3M™ 6.6kV 常温収縮チューブ型端末 T6PS-Bシリーズ（耐塩用）仕様変更のお知らせ

半導電性テープを変更することで、
チューブ収縮時の作業性を向上させました！

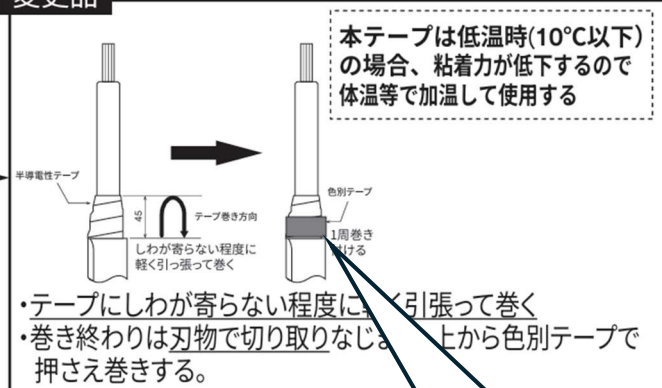
●変更点

1. 半導電性テープの変更

No.13半導電性テープからACPテープへ

2. テープ巻きの要領変更

従来品

変更品

※ACPテープを軽く引張って巻き、
上から色別テープで押さえ巻きする
